EINBÝLISHÚS
VATNSENDABLETTUR 724
203 KÓPAVOGUR

Umsóknaruppdráttur
Breyting á deiliskipulagi lóðar

TEIKNINGANÚMER	MKV.	STÆRÐ
D001	1:200 / 1:500	A1

Breytt deliskipulag lóðar

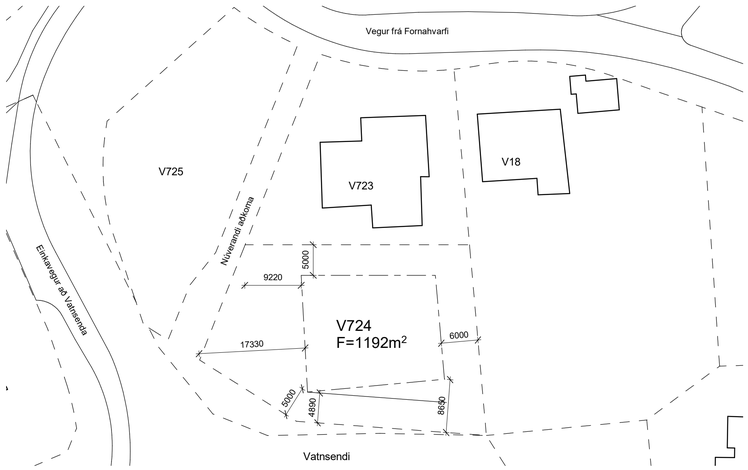
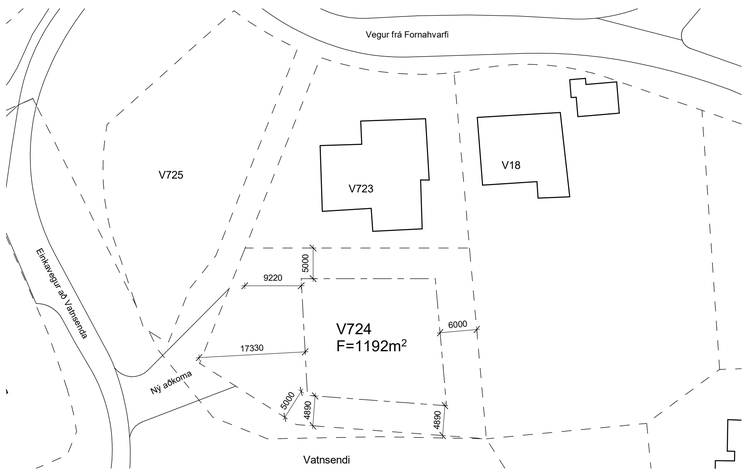
Óskað er eftir heimild til breytingu á byggingarreit frá samþykktu deiluskipulagi hvað varðar byggingarreit og staðsetningu fyrirhugaðrar byggingar einbýlishúss á lóðinni Vatnsendablettur 724.

Óskað er því eftir heimild til sambærilegrar færslu til suðurs og fordæmi er fyrir á lóð nr. 723 þ.e. að heimiluð verði að hlíðra húsbyggingunni á lóðinni 3 metra út fyrir skilgreindan byggingarreit skv. deiliskipulagi (sjá meðf. afstöðumyndir) og breytingu byggingarreits til samræmis við þá færslu. Mörk byggingarreits til suðurs eftir breytingu skipulags skildu þá fylgja syðri lóðarmörkum og liggja um 4,89 m frá þeim sbr. núverandi fjarlægð þar sem hún er styðst (skv. mælíblaði). Þar sem ekki er skipulögð byggingarlóð sunnan við lóð nr. 724 mun umræddd færsla ekki hafa teljandi áhrif á landareign sunnan við lóðina þar sem tilgreint er svæði fyrir smáhýsi fyrir ferðaþjónustu skv. gildandi deiliskipulagi.

Einnig er óskað heimildar til breytingar á aðkomu að lóðinni um núverandi einkaveg sem liggur vestan við lóðina um land Vatnsenda. Óskað er eftir breytingu aðkomunnar á þeim forsendum að með hliðsjón af byggingum á lóðum nr. 723 og 725 er skilgreind aðkoma skv. gildandi deiliskipulagi milli lóðanna óhagstæð þar sem hún er í dag ekki til staðar og að auki skilgreind að hluta inn fyrir lóðarmörk lóðar nr. 723 skv. gildandi deiliskipulagsuppdrætti.

Afstöðumynd - Eftir breytingu

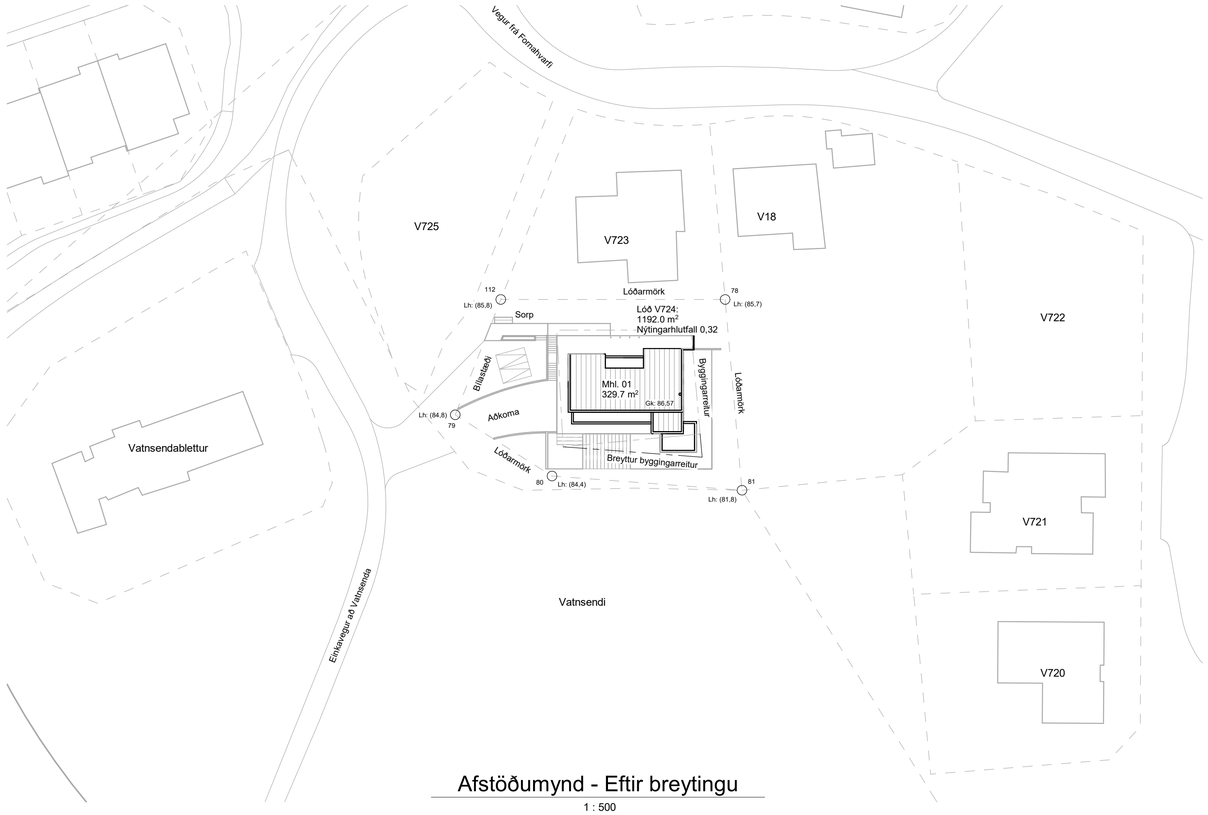
Með hliðsjón af hæðarmun milli aðliggjandi lóðar nr. 723, hæðar og staðsetningu byggingarinnar á lóðinni, um 3 m frá lóðarmörkum (uppmælt af aðsendum skipulagsgrunni) þar sem upphaflegur byggingareitur er skilgreindur 5 metra frá lóðarmörkum verður afstaða milli fyrirhugaðrar húsbyggingar á lóð nr. 724 og núverandi byggingar á lóð nr. 723 verulega óhagstæð m.t.t. skuggavarps og næðis. Þá liggur einnig fyrir samþykki fyrir breytingu á skipulagi lóðar nr. 723 (Samþykkt 10. febrúar 2009) þar sem heimiluð hefur verið stækkun kjallara 2 metra út fyrir upphaflegan byggingarreit sem fyrirséð er að rýri næði milli lóðanna enn frekar með hliðsjón af núverandi fyrirkomulagi skipulags milli lóðanna.
